**INFORME DE VISITA DE CONTROL  
N° 008-2024-OCI/0381-SVC**

**VISITA DE CONTROL  
MUNICIPALIDAD PROVINCIAL DE ANTA  
ANTA, ANTA, CUSCO**

**“ESTADO SITUACIONAL POST-INVERSIÓN DE LA OBRA:  
CONSTRUCCIÓN DE BOCATOMA; EN EL (LA) SISTEMA DE  
RIEGO EN LA LOCALIDAD HAPARQUILLA, DISTRITO DE  
ANTA, PROVINCIA ANTA, DEPARTAMENTO CUSCO”**

**IMAGEN N° 1**

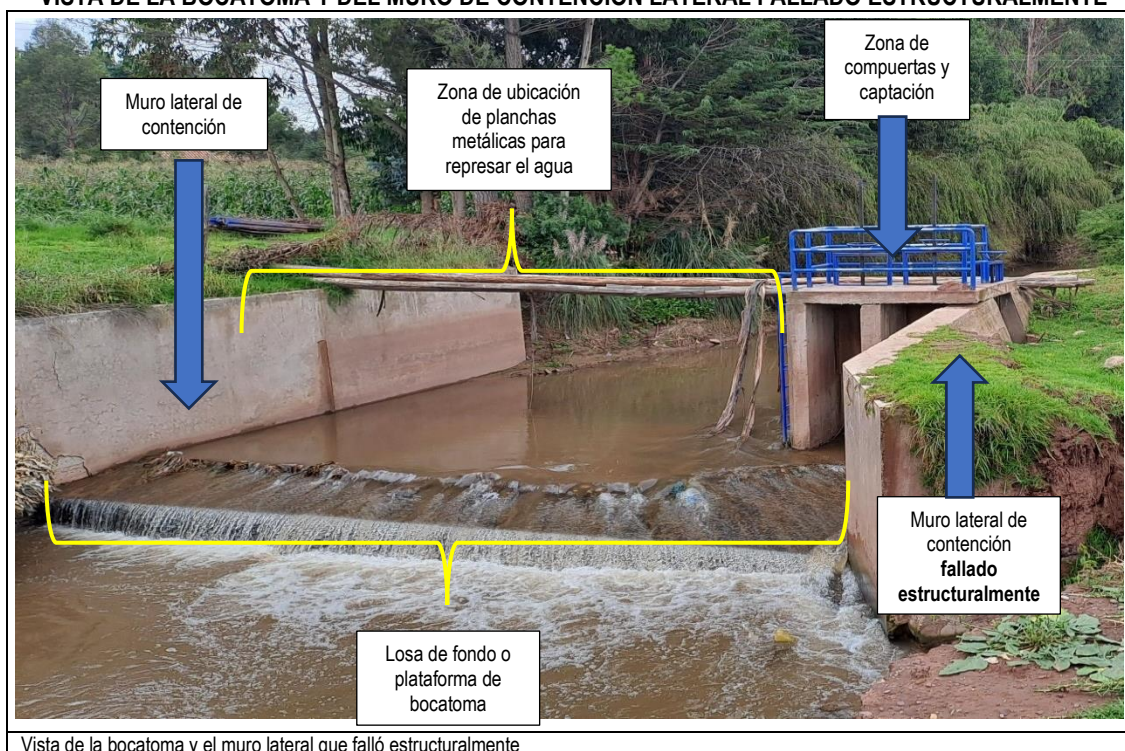
Con respecto de la bocatoma, y la zona donde se encuentra el muro de contención lateral fallado estructuralmente, se muestra la imagen siguiente:

Vista de la bocatoma y el muro lateral que falló estructuralmente

**IMÁGENES NOS 2 Y 3**  
**IMÁGENES DE LA FALLA ESTRUCTURAL DE MURO DE CONTENCIÓN DE LA BOCATOMA**

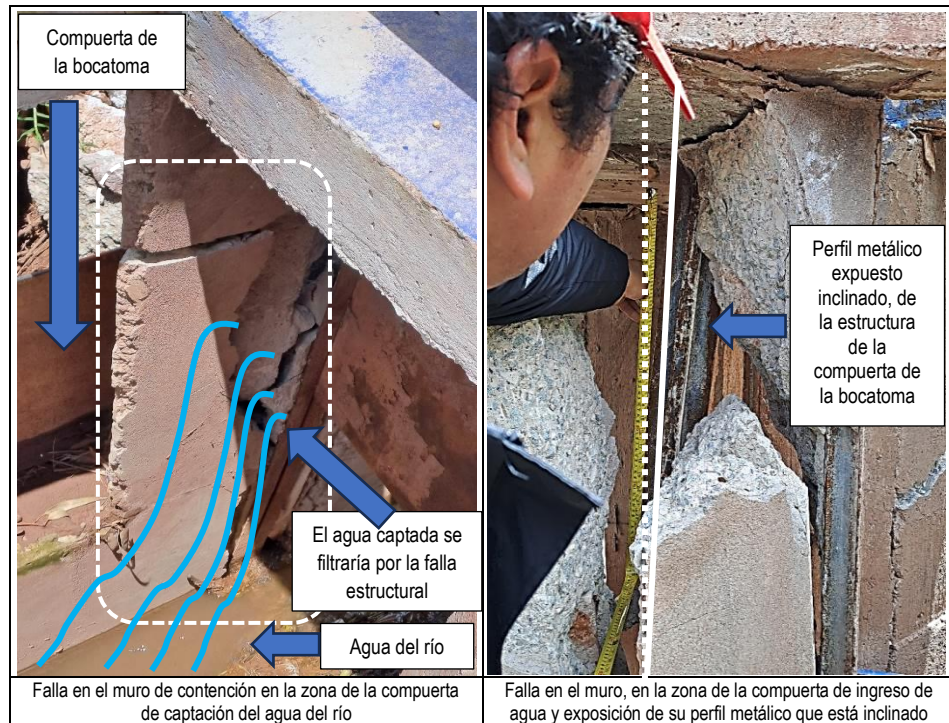
Siendo así, acorde a la precitada Acta de Inspección Física, se advirtió que en la bocatoma “uno de sus muros laterales de contención presenta fallas estructurales y la separación de una parte de su estructura generó una abertura con exposición del concreto interno”, ello conforme se muestra en las imágenes siguientes:

Siendo así, la falla estructural de la bocatoma ha generado la imposibilidad de que se capte el agua para el riego, al ocasionarse zonas de filtrado de agua, al afectar incluso a la estructura de la compuerta como se muestra a continuación:

**IMAGEN N° 6**

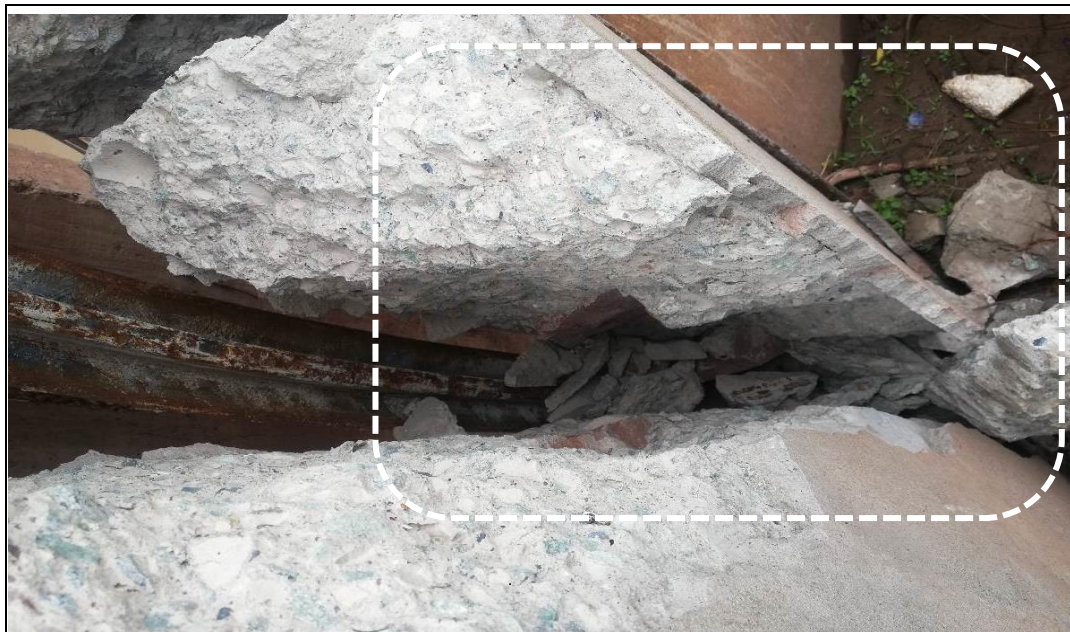
Cabe mencionar que, con la falla estructural se ha generado la exposición de la estructura del concreto del muro de contención:

Se observó material de la estructura del muro fallado de la bocatoma, que está suelto, fragmentado y separado de esta estructura

**IMAGEN N°S 9 Y 10**  
**SEPARACIÓN DEL MURO DE CONTENCIÓN Y LA LOSA DE ZONA DE COMPUERTAS**

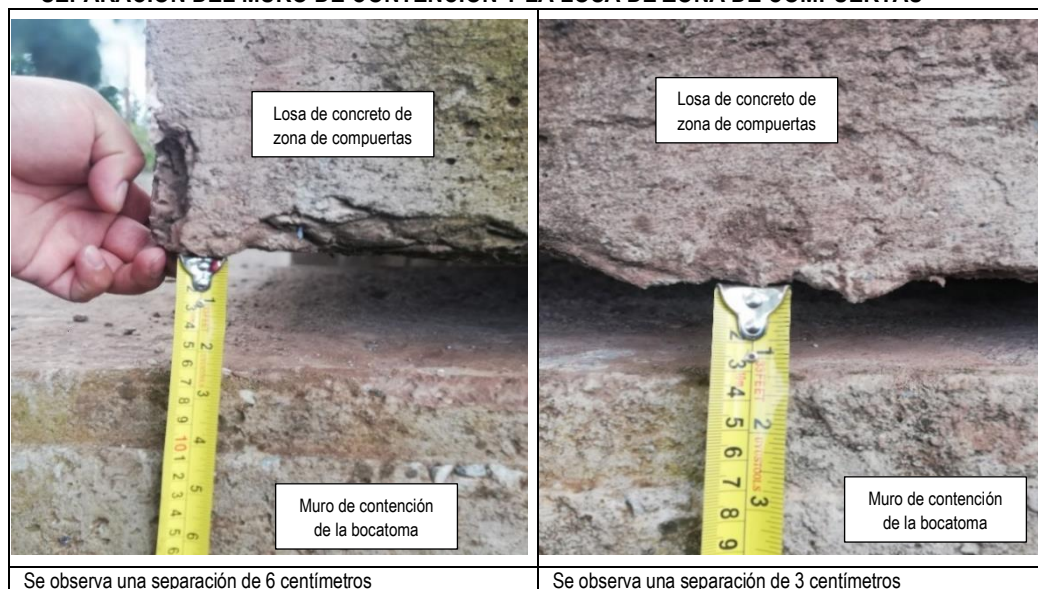
Respecto de la separación vertical en la estructura de la bocatoma, del muro lateral de contención que falló estructuralmente y la losa de concreto de la zona de compuertas, se observaron las imágenes siguientes:

**IMAGEN N° 11**  
**MURO LATERAL CONSTRUIDO ACORDE AL PLANO P-2 DE "BOCATOMA, CANAL DE ENTRADA Y LÍNEA DE CONDUCCIÓN" DE LA LIQUIDACION DE OBRA**

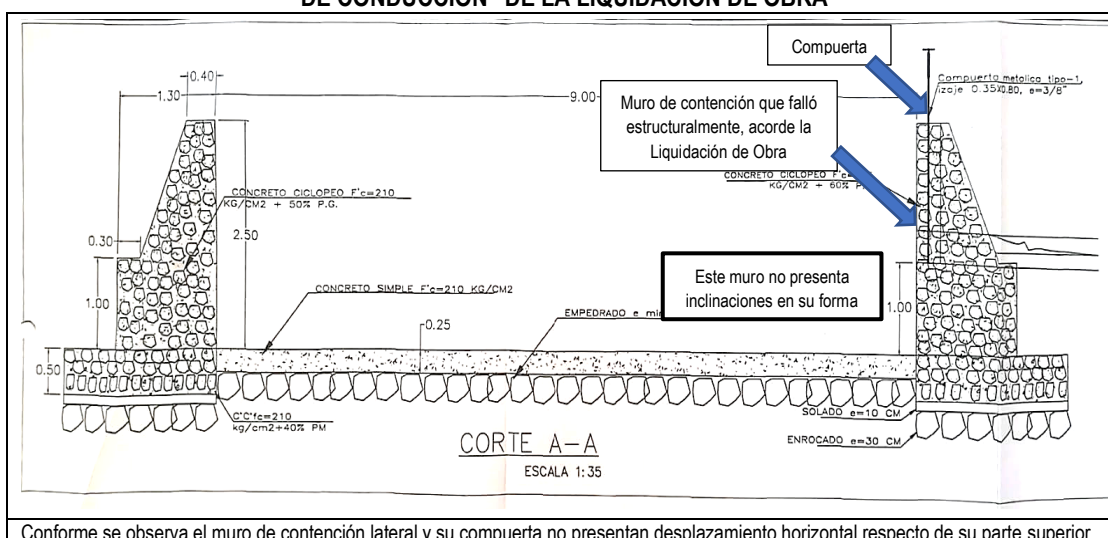
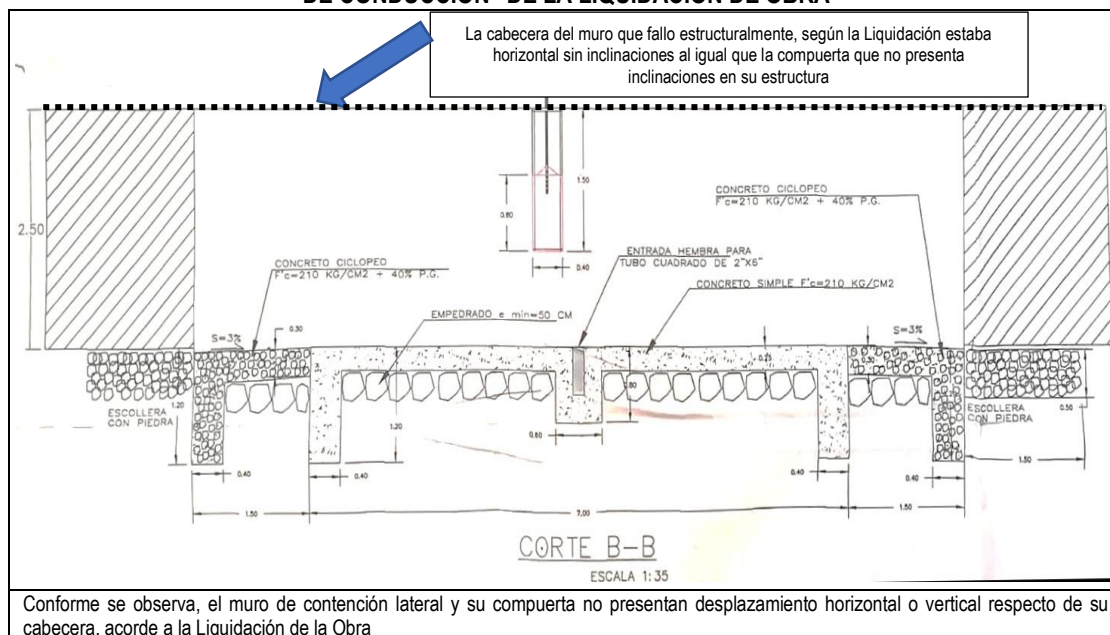
El muro lateral de contención ha fallado estructuralmente y además, su geometría ha cambiado, ya que conforme a la liquidación de Obra<sup>2</sup>, la estructura construida y transferida a los beneficiarios<sup>3</sup>, tenía otra forma, conforme se muestra a continuación:

Conforme se observa el muro de contención lateral y su compuerta no presentan desplazamiento horizontal respecto de su parte superior

Por ende, la falla estructural ha ocasionado que la estructura construida y que se habría entregado sin fallas estructurales a los beneficiarios conforme a la Liquidación, ahora se encuentra inutilizable durante su período de uso y mantenimiento.

#### **IMAGENES N°s 14 Y 15** **GRIETAS Y/O FISURAS ESTRUCTURALES DE LA BOCATOMA**

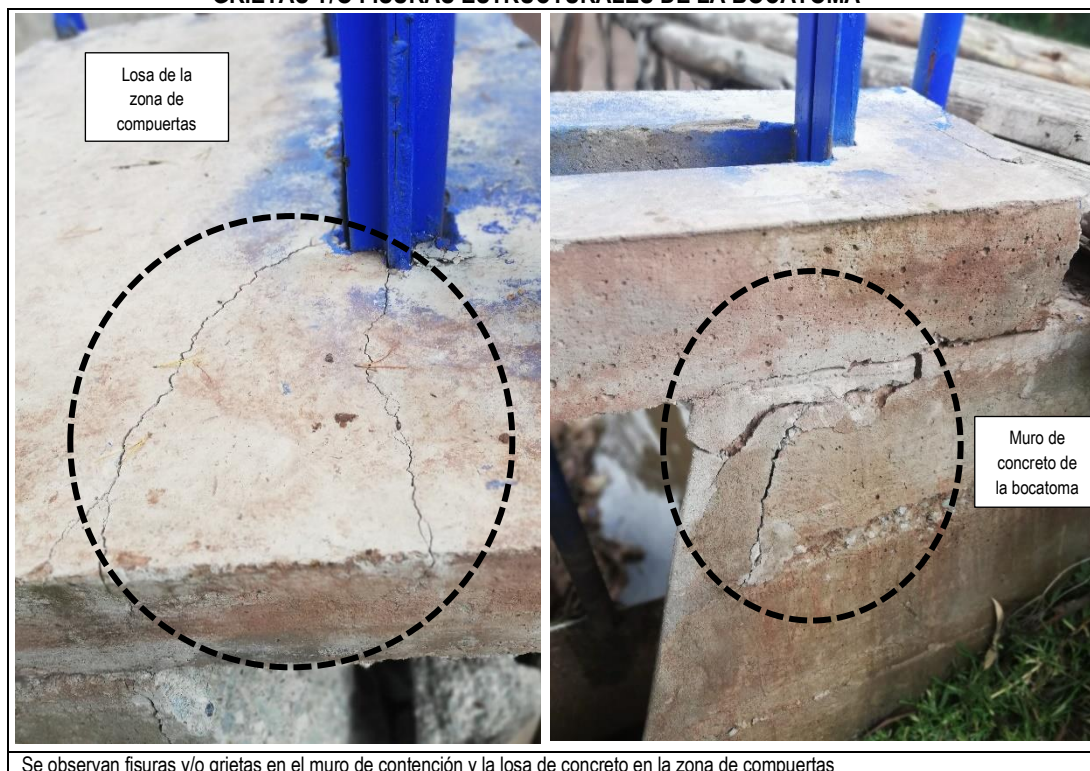
De otro lado, se han advertido fisuras y/o rajaduras en el muro de contención lateral fallado y en la losa de la zona de compuertas de la bocatoma, conforme se muestra a continuación:

Por ende, es posible que la estructura siga fallando a través de las grietas de las zonas mostradas, pudiendo desprenderse bloques o pedazos más grandes de la estructura y que incluso podrían afectar el cauce del río al generarse escombros que represen o modifiquen el curso del agua del río, del cual se captaba para el riego.

**IMAGEN N°S 16 Y 17**  
**SEPARACIÓN EN LA LOSA DE FONDO DE LA BOCATOMA Y LA ESCOLLERA,**  
**ASÍ COMO, DEPRESIÓN DE ESTA ÚLTIMA**

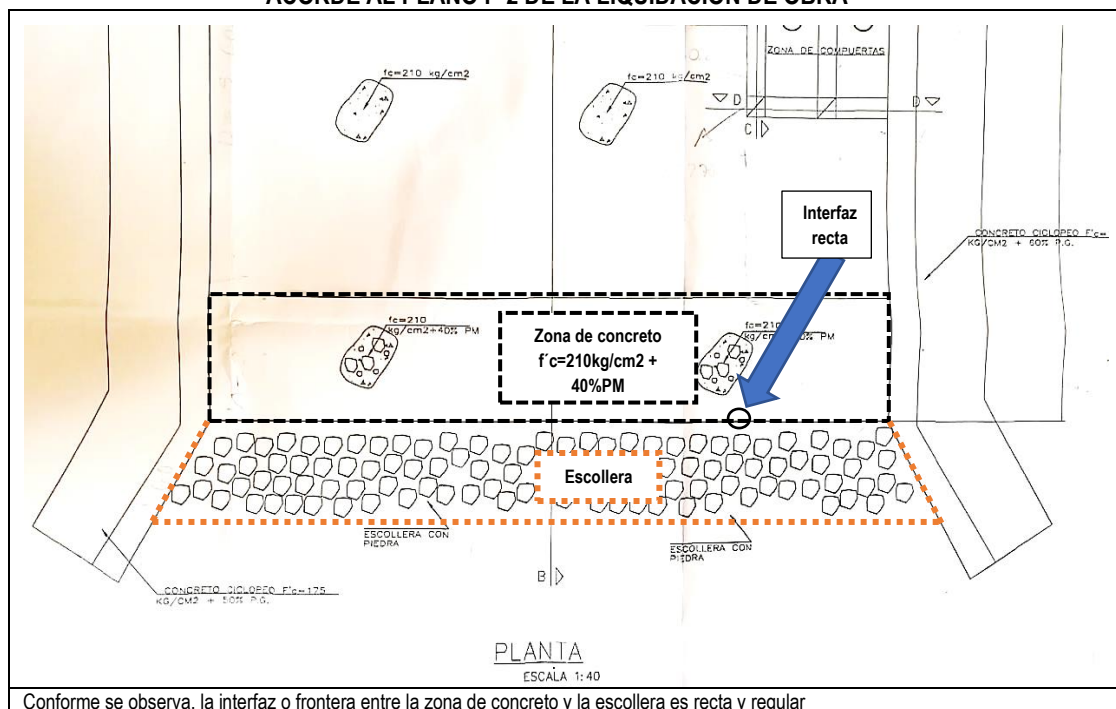
La losa de fondo de la bocatoma (plataforma o piso), presenta una separación visible de dos de sus partes, siendo una parte la zona o franja llamada **concreto  $f'c = 210\text{kg/cm}^2 + 40\%$  de PM** y otra, la zona de la **escollera**, además, su interfaz o frontera es irregular, y de otro lado, una zona de la escollera tiene una depresión o hundimiento, conforme se muestran a continuación:

Por esto, la plataforma de la bocatoma, no se encuentra conforme lo refieren los planos de la Liquidación de la Obra, ya que existe una separación visible de sus partes, presentando la escollera una inclinación o depresión, por ende, es de advertir que dicha separación **podría generar** que el agua ingrese por esta, y remueva o lave los materiales o agregados finos<sup>4</sup> del suelo de soporte (apoyo) de la escollera y hasta incluso el de la zona de concreto  $f'c=210\text{kg/cm}^2 + 40\%\text{PM}$ , adyacente a la escollera, por lo que, este hecho podría generar un deterioro estructural de la plataforma.

**IMAGEN N° 19**  
**DETALLE DE LA ESCOLLERA ACORDE AL PLANO P-2 DE LA LIQUIDACIÓN DE OBRA**

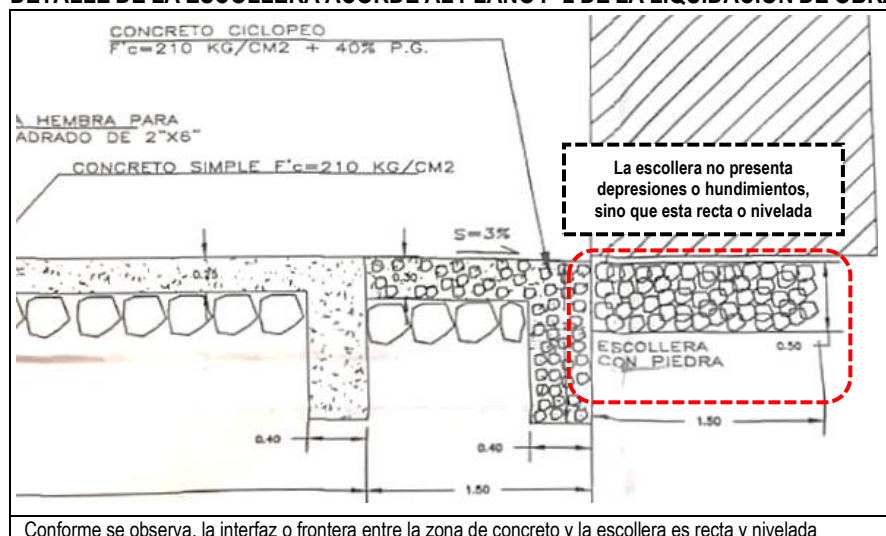
Respecto de ello, el Plano P-2 de "Bocatoma, Canal de Entrada y Línea de Conducción", de la Liquidación de Obra, refiere que la plataforma o losa de fondo de la bocatoma debía tener una interfaz o frontera recta, entre la zona de **concreto  $f'c = 210\text{kg/cm}^2 + 40\%$  de PM** y la **escollera**, sin inclinaciones o depresiones, conforme se muestran a continuación:

Conforme se observa, la interfaz o frontera entre la zona de concreto y la escollera es recta y nivelada  
**Fuente:** Liquidación de Obra aprobada mediante Resolución de Gerencia Municipal n.° 468-2023-GM/MPA-C de 19 de diciembre de 2023.
